**Forum mondial de l'harmonisation  
des Règlements concernant les véhicules**

Groupe de travail du bruit et des pneumatiques

**Pneumatiques : Règlement ONU n° 54 (Pneumatiques  
pour véhicules utilitaires et leurs remorques)****Proposition d'amendements au Règlement ONU n° 54****Communication des experts de l'Organisation technique européenne  
du pneumatique et de la jante\***

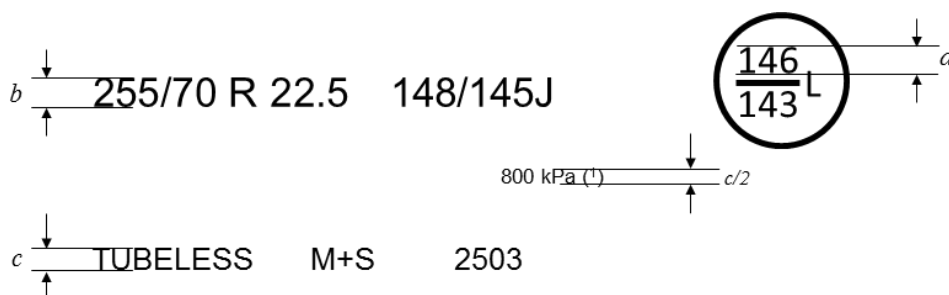
**12.1** Pendant les trois mois suivant la date d'entrée en vigueur du complément [xx] à la version originale du présent Règlement, les Parties contractantes appliquant ledit Règlement peuvent continuer à accorder ou à étendre des homologations de type conformément à la version originale du présent Règlement, sans tenir compte des dispositions du complément [xx].

**12.2** Pour les pneumatiques homologués pour la première fois avant l'entrée en vigueur du complément [xx], il n'est pas nécessaire que les inscriptions "MPT" et "ST" soient apposées avant ou après la désignation des dimensions du pneumatique. ».

Annexe 3, figure, remplacer et lire :

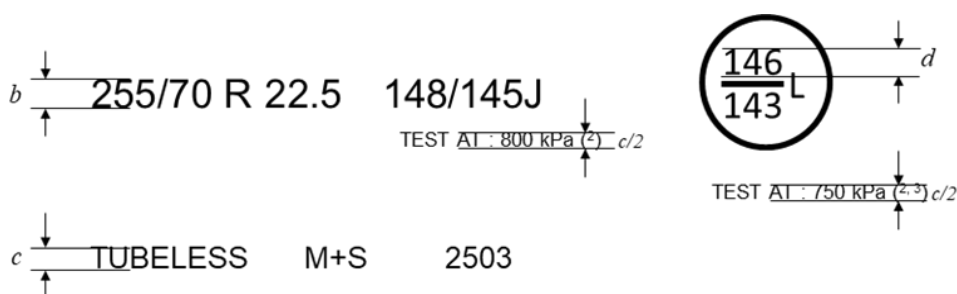
« Exemple 1 :

(1) L'indice PSI peut être utilisé à la place d'une valeur de pression exprimée en kPa pour les pneumatiques homologués pour la première fois avant le 1<sup>er</sup> janvier 2018. La valeur en kPa peut être précédée par "ESSAI À :" par "GONFL. D'ESSAI" : ou par le symbole "@".

Exemple 2 :

(2) "ESSAI À :" Cette mention peut être remplacée par la suivante : "GONFL. D'ESSAI" : ou par le symbole "@" ou être absente.

(3) L'indication d'une deuxième pression de gonflage pour le code de service supplémentaire est facultative. En l'absence d'indication, le même gonflage d'essai s'applique aux deux combinaisons charge/vitesse.

Prescriptions relatives aux dimensions pour les marquages supplémentaires<sup>(4)</sup> :

(4) Lorsque "ML" et "MPT" font partie de la désignation des dimensions du pneumatique, la dimension minimale b s'applique. ».
